長期増分費用モデルの見直しの検討状況

平成29年2月13日

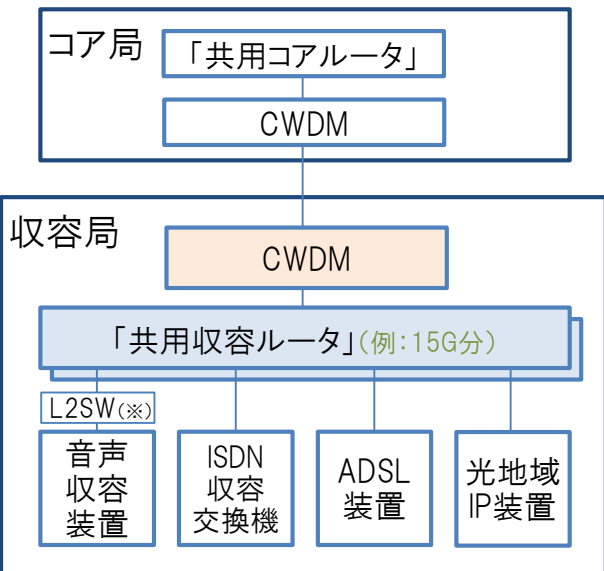
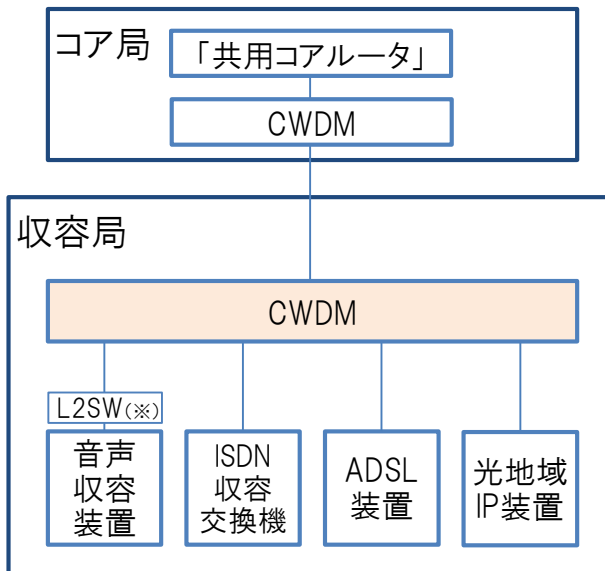
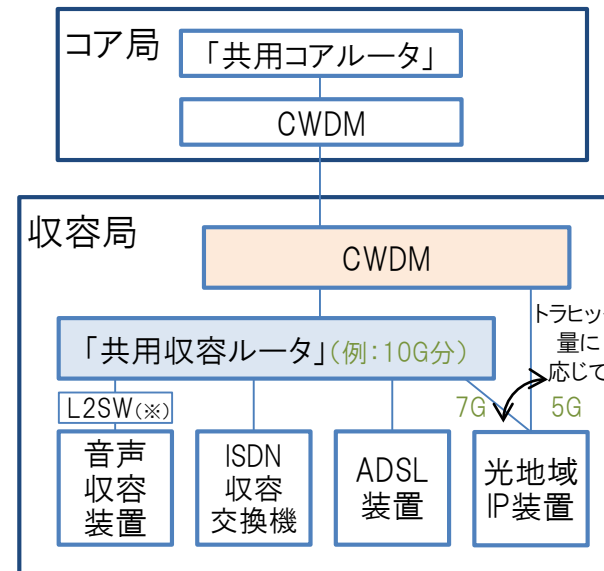
- 音声サービスでは收容局側に終端点を設けるため、ルーティングの関係からルータは收容局側にある方が良い。
- 実際網で、光地域IP装置からL2SWで集線され、その上に收容ルータがある構成であれば、音声トラヒックも收容ルータと一緒に入るべき。見直しに当たって、收容ルータ下部の集線スイッチのポート数、スイッチ下流のトラヒック情報も必要。
- 音声收容装置と光地域IP装置からL2SWを介して收容ルータに入る構成もあって良い。
- 光地域IP系のトラヒックが10Gbps相当になる場合、「共用收容ルータ」に入れても集線効果がないため、收容局にあるCWDMに直接收容した方がネットワーク全体として効率的。光を含めてトータルとしてネットワークの効率化を図るべき。
- CWDMに直接收容した場合、その分だけ装置のインターフェースの波長を消費することになる。「共用收容ルータ」等で集約した方が伝送路部分を細かい単位で集約でき、モデルとしてどちらがより適切かについて検討が必要。
- 複数案を比較し、最も効率的な案を選択すればよい。
- 光地域IP装置の台数はモデル化されていないので、トラヒックだけでモデル化する方法がよいのではないか。

- 音声サービスの收容方法については、複数案(※)についてコスト試算し、その結果を踏まえ、最も効率的な案を選択することとし、引き続き検討する。あわせて、「共用收容ルータ」を設置する收容局の場所についても検討する。
- (※) **検討案1**: 音声サービスと全てのデータ系サービス(光地域IPサービスについては他のサービスとの合計が10Gとなる部分のみ)を收容局にある「共用收容ルータ」に收容(前ページの案1と案3を踏まえたもの)、**検討案2**: 音声サービスと全てのデータ系サービスをコア局にある「共用コアルータ」に收容(前ページの案2)、**検討案3**: 音声サービスと光地域IPサービスを收容局にある「共用收容ルータ」の下部にあるL2SWに收容(主な意見三つ目の○)

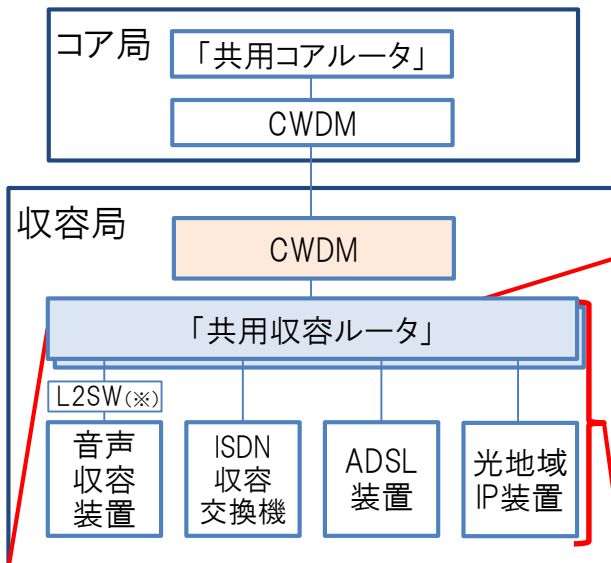
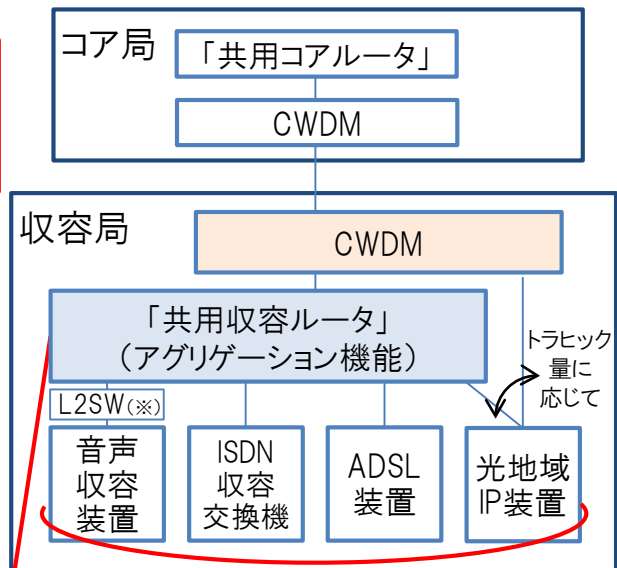
「共用収容ルータ」は、基本的なL3ルーティング機能と音声パケットの優先制御機能を具備すればよいか

音声サービスにかかわらないデータ系サービス専用機能はモデル化対象外としてよいか

「共用収容ルータ」は、各収容装置からのトラヒックを集線する機能(=アグリゲーション機能)を具備すればよいか

各装置は、各サービスの加入者管理、付加サービス提供を実現する機能を具備すればよいか

- 基本的に「共用収容ルータ」に必要な機能は、アグリゲーション機能(各収容装置からのトラフィックを集線する機能)と音声パケットの優先制御機能と認識。集線SWに音声サービスを入れることもあり得るが、収容ルータ以下のノード装置の設備共用は、検討の対象外とすべき。
- 各サービスの加入者管理、付加サービス提供を実現する機能と、各収容装置からのトラフィックを集線してCWDM側ポートへ転送する機能を分けて議論した方が、より効率的なモデルとなる。光地域IPサービスを実現するサービス機能は収容ルータに備えるのか、収容ルータ以外(光地域IP装置等)に備えるのか、整理が必要。
- 光地域IP網の加入者を管理しているルータのうちアグリゲーション機能だけ、設備共用すればよい。

- 第7次モデル検討時の音声収容ルータの機能は、高スペックを要求されておらず、一般的なルータで良いことになった。実際網における収容ルータはさまざまな機能を備えているが、モデル化は汎用の収容ルータで対応可能。

- 「共用収容ルータ」とは、アグリゲーション機能と音声パケットの優先制御機能を有するものとする。
- 「共用収容ルータ」の機能のうち音声サービスに関係ないデータ系サービスの機能に係るコストはモデル化対象外とする。光地域IP装置やADSL装置についても同様とする。

- 「共用収容ルータ」は、いくつかの実機の仕様を踏まえ、一般的な汎用のルータとしてよいか、引き続き検討する。

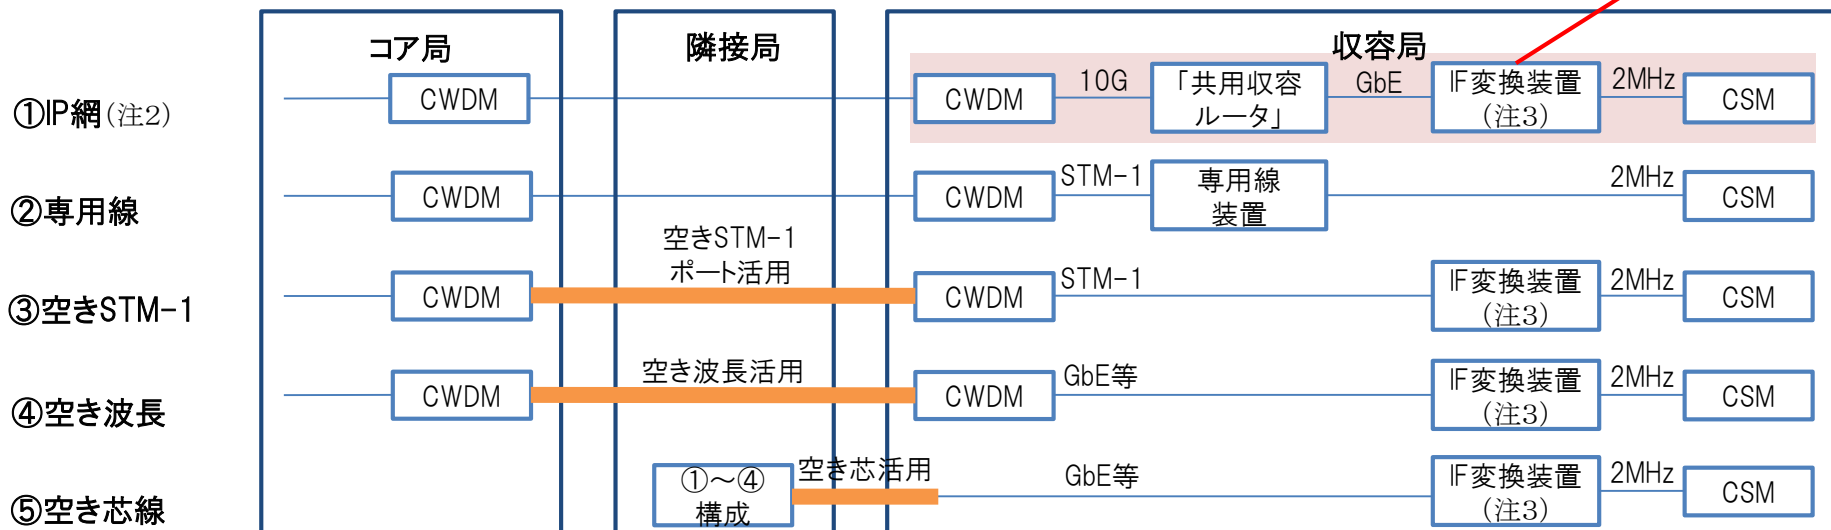
IF変換装置は、CSM向けIF変換機能のほか、クロック擾乱緩衝機能と擾乱クロック流出防止機能を具備すべきか(注1)

- クロックをIP網で伝達する場合(前ページの①の構成の場合)、収容ルータ、コアルータ及び周辺機器は、PTPIに対応したものにする必要があるのではないかと。その際、伝送のためだけに各設備のスペックを上げると、高コストになる。
- 収容ルータ等はクロック擾乱緩衝機能等に対応する必要はない。そもそも、同期をとるための機能は必要か。
- IP網でクロック信号をパケットとして送る際は、パケットを揺らがないようにして始めて、クロック信号を伝送することができると認識。
- クロックを専用線で伝達する場合(前ページの②の構成の場合)、専用線網内のクロックに支障が出た場合には、その影響を受ける可能性があると思われるが、そうした構成をとった実績がないため、定かなことはわからない。
- 実績があるかどうかにかかわらず、専用線でクロックを伝達することができるのであれば、モデルとして採用してよいのではないかと。

- CSM(クロック供給装置)の接続方式について、具体的な方式を決める必要性等について、引き続き検討する。

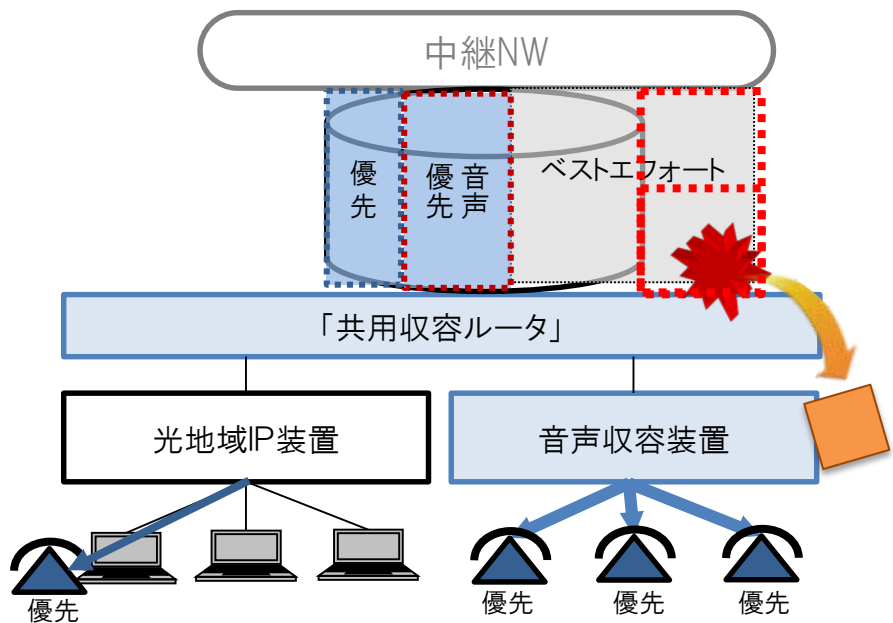
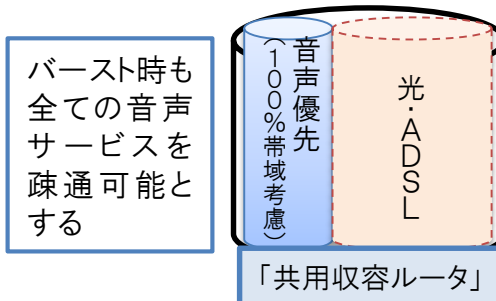
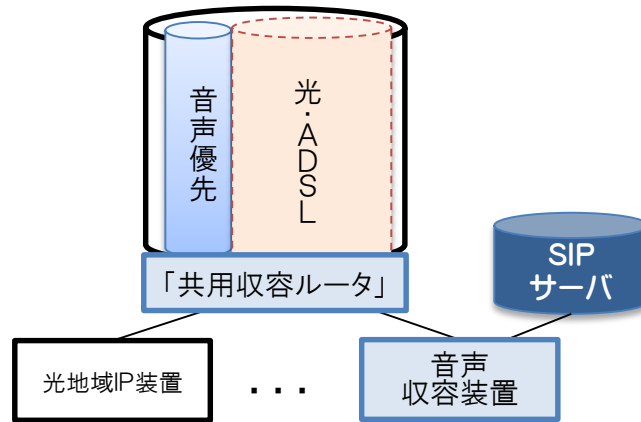
光地域IPサービスと加入電話とが「共用収容ルータ」を共用する場合、ベストエフォートサービスを含めた全てのサービスの品質が確保されるよう、優先されるトラフィックが増加することを考慮した適切な対処策を講ずる必要がある。

音声優先トラフィックの流入量を管理できないため、光地域IPサービスから見た場合、音声トラフィックにより一方的にベストエフォートの帯域が圧迫され、品質が大きく低下する。

- 音声トラヒックを優先して品質確保する場合、共用されるデータ側の実効的な利用帯域は下がる。共用した帯域の考え方、共用した場合の音声サービス及びデータ系サービスの品質、音声品質を守るための設備に対するコストも含め、考え方を議論すべき。
- ベストエフォートサービスにおいても、バースト的なトラヒックを除く平常時のトラヒックが中継網で破棄されないことが必要。
- 中継網のみならず、網全体の設計を考慮して、パケットロスについては考えるべき。そもそも、これまでのLRICモデルの検討では、光地域IPサービスの品質については立ち入らないこととしてきたはず。
- 帯域確保型ではないが、コストの重み付けをする必要があるための「パケット優先係数」(注)を設定する必要があるか。
- 音声品質確保を優先制御で行う際、パケットの優先に係るコストは発生しないため、「パケット優先係数」を設定する必要はない。

- 平常時の帯域設計は、PSTN-LRICモデルにおける考え方を踏まえ、音声サービスの必要帯域(BHE(※)を踏まえた帯域)とデータ系サービスの必要帯域(ピーク時間帯における1回線当たり速度を踏まえた帯域)の単純合算とする。

- 優先制御により音声品質を確保することを前提としつつ、音声収容装置等における音声サービスのバースト(輻輳)時のSIPサーバによる制御の要否等については、引き続き検討する。
- 「パケット優先係数」(音声サービスにコストの重み付けをする係数)の必要性、必要な場合はその入力値をどのように設定するかについては、引き続き検討する。

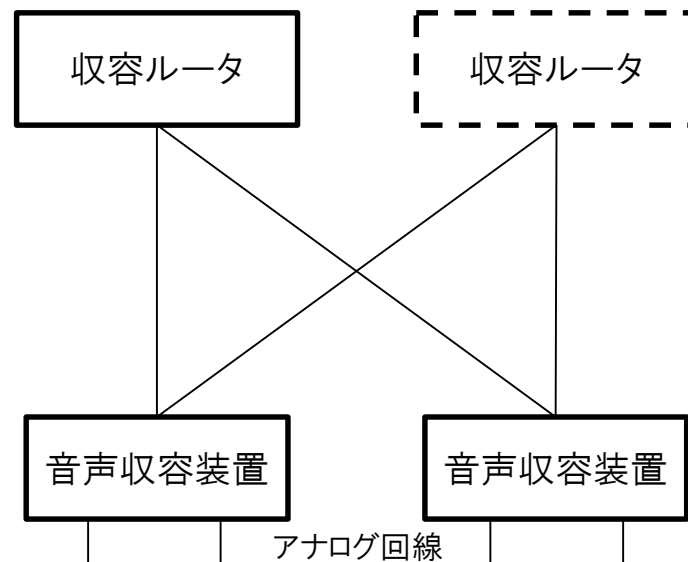
音声收容装置が1台又は2台の收容局にはL2SWを設置しないようロジックを見直すことが適切。その理由として、(1)モデル効率化、(2)障害ポイントが減少する(可用性向上)、(3)遅延の極小化(品質向上)が挙げられる。

○ 音声收容装置が1台又は2台の收容局には、L2SWを設置しない。

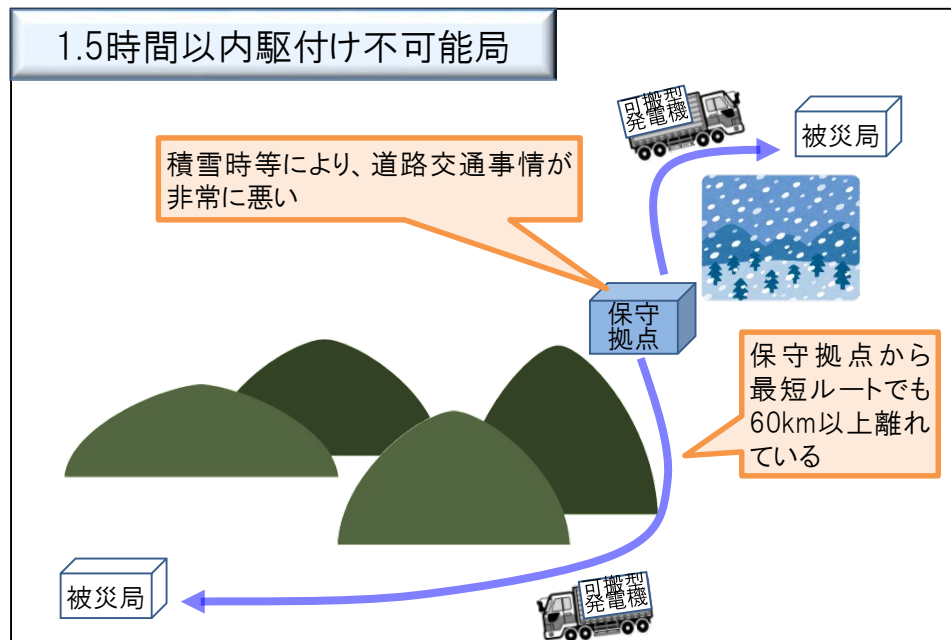
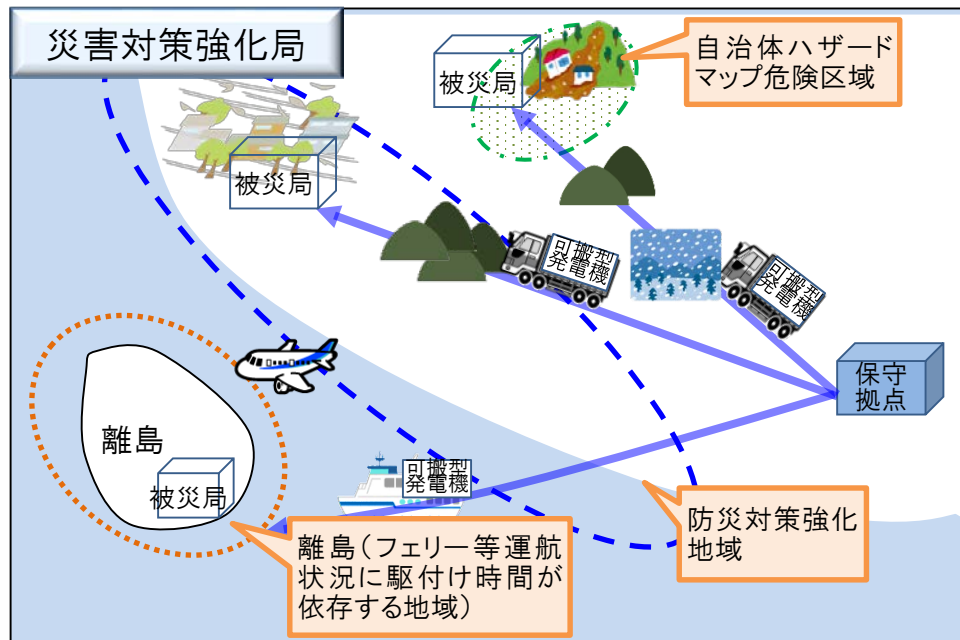
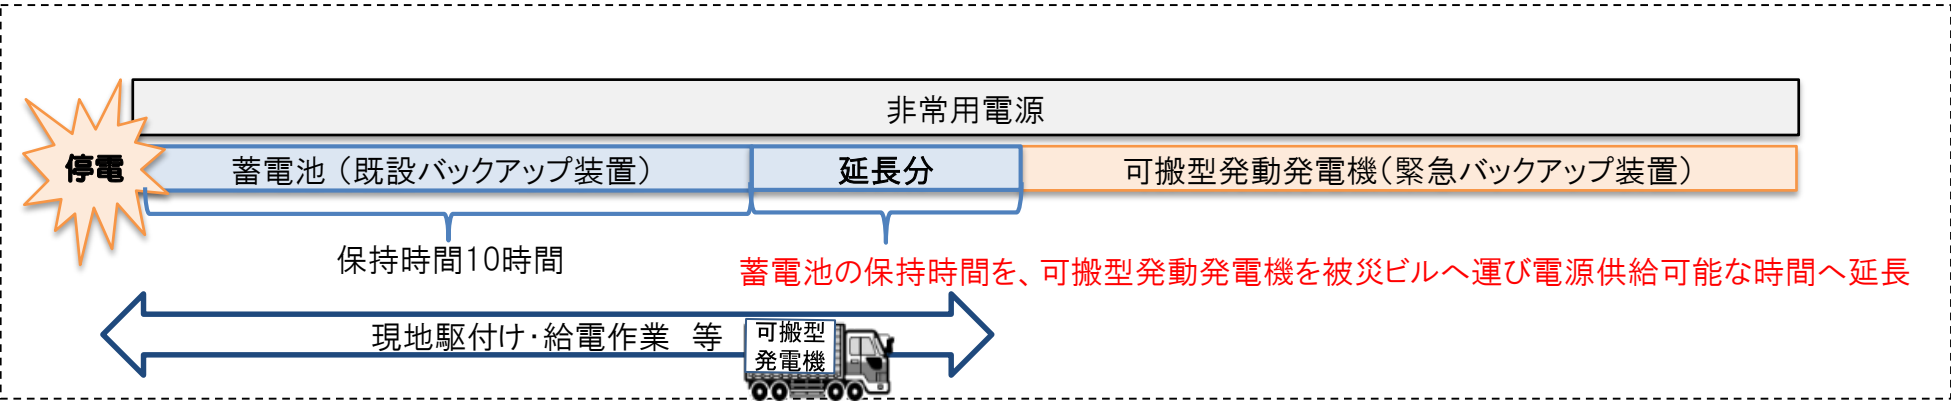
現行のPTSN-LRICモデルでは、RT局における蓄電池保持時間は10時間とされているが、東日本大震災をはじめとする災害発生時において、復旧に10時間以上を要している事象が発生していることから、災害等発生時に復旧に時間を要すると考えられる局(災害対策強化局、1.5時間以内駆付け不可能局)の蓄電池保持時間を延長する。

- 局舎の位置は、NTT東日本・西日本の実際の保守拠点からの距離を測ったもの。提案局の数は、NTT東日本・西日本が実際に対策をしている局の数であり、モデル上の蓄電池局を数え上げたものではない。
- モデル上、保守拠点が非効率的な場所にあってはならないのではないか。
- 第6次モデルにおいて、**停電時のRT局の停電対策として可搬型発動発電機が導入されていることから、更なる停電対策として、蓄電池の保持時間長延化は必要ない。**
- 可搬型発動発電機は、被災局の蓄電池保持時間内に商用電源が復旧できない場合に、保守拠点から被災ビルへ運び、非常用電源を供給する装置であり、**今回の提案は保守拠点から被災局へ駆け付けて給電するまでに必要な蓄電池の保持時間が不足する可能性がある局における保持時間延長であるため、可搬型発動発電機と二重の対策ではない。**(下図参照)

蓄電池保持時間の長延化を行う理由や合理性等については、今後提出されるNTT東日本・西日本からの意見を踏まえ、引き続き検討する。
